监 理 通 知 单

工程名称: 江苏无锡普利司通分布式 2.968MW 工程监理项目

编号: ZHJL-TZD03

事由: 关于现场组件安装过程中存在的诸多事宜

附图：

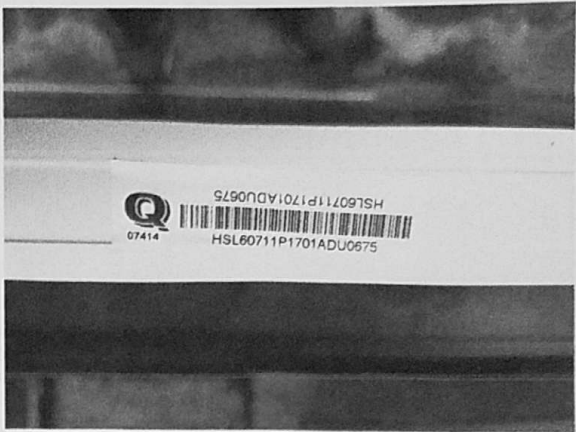
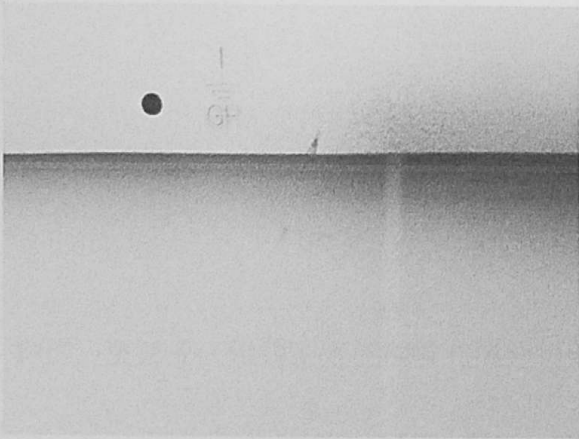
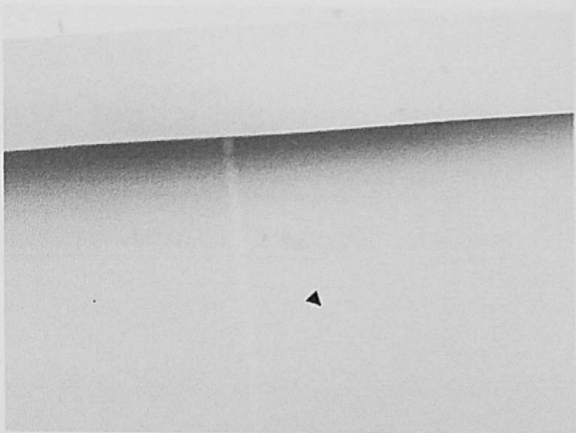
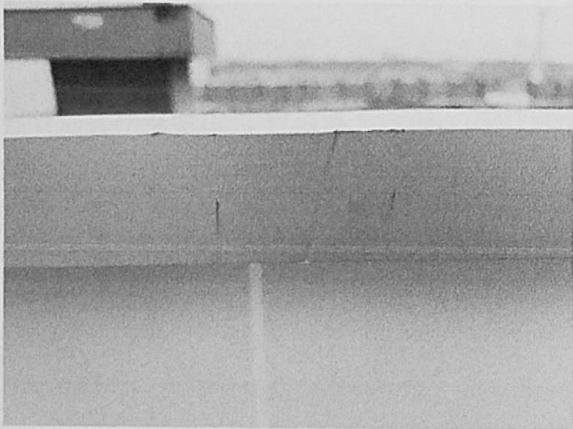
- 1、没有轻拿轻放, 直接将组件丢下, 容易造成组件隐裂!
- 2、吊装组件搬运过程中暴力施工造成组件边框、背板、玻璃面板划伤, 严重划伤背板的组件不得继续使用!
- 3、导轨、夹具等螺栓安装没有按照设计图纸施工, 个别存在缺少弹垫、平垫现象。

序列号：HSL60711P1701ADU0675

组件背板轻微划痕
组件边框划伤
